改善箇所説明図

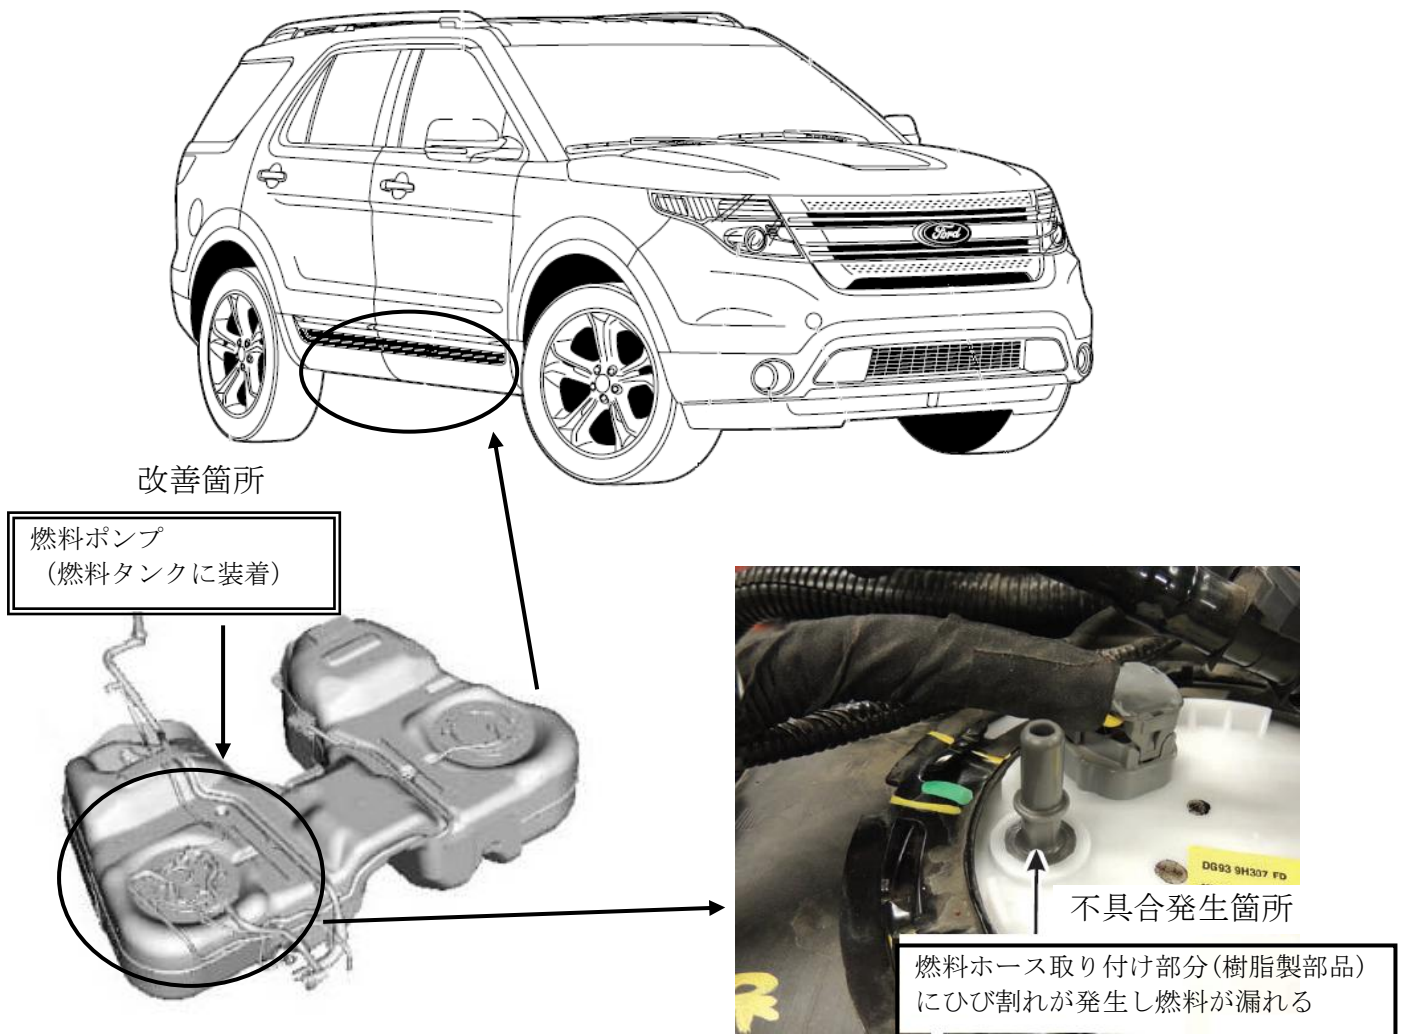
不具合の内容

燃料ポンプの燃料ホース取り付け部分において、樹脂部品の材質が不適切なため、燃料との接触面に微細なひび割れが発生する。ひび割れが拡大すると、燃料漏れにより燃料臭がしたり、エンジンへの供給量が低下する。最悪の場合、走行中のエンジンストールや火災が発生するおそれがある。

改善の内容

- ・ 対策品の燃料ポンプの準備に時間を要する事から、対象となる全てのお客様に対し、リコール実施のお知らせと注意喚起のダイレクトメール（第1信）を送信する。
- ・ 対策品の準備が整い次第、改めて、改善作業を実施する旨のダイレクトメール（第2信）を送信し、燃料ポンプを対策品に交換する。

識別：フロントドア右側のヒンジブラケット上側ボルトに黄色いペイントを塗布する。
